改善箇所説明図

改善の内容

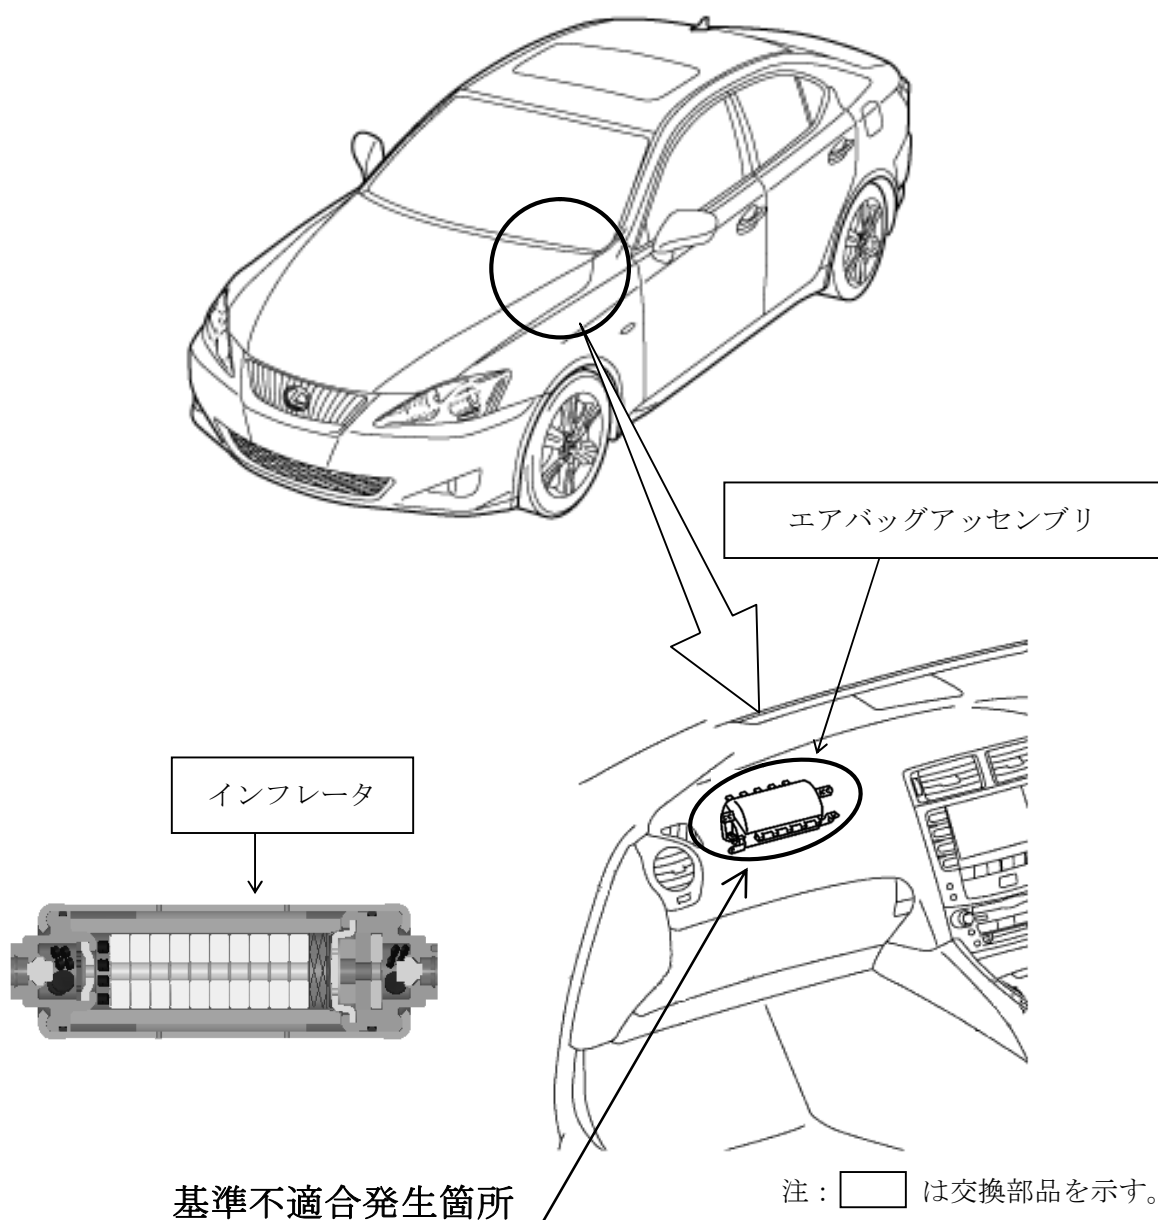
助手席用二段展開制御式エアバッグのインフレーター（膨張装置）において、ガス発生剤の吸湿防止が不適切なため、温度および湿度変化の繰り返しによりガス発生剤が劣化することがある。このため、エアバッグ展開時にインフレーター容器が破損するおそれがある。

全車両、予防的措置としてエアバッグアッセンブリまたはインフレーターを改良品と交換する。
IS は 1 月 14 日、LFA は 2 月上旬から作業開始予定。
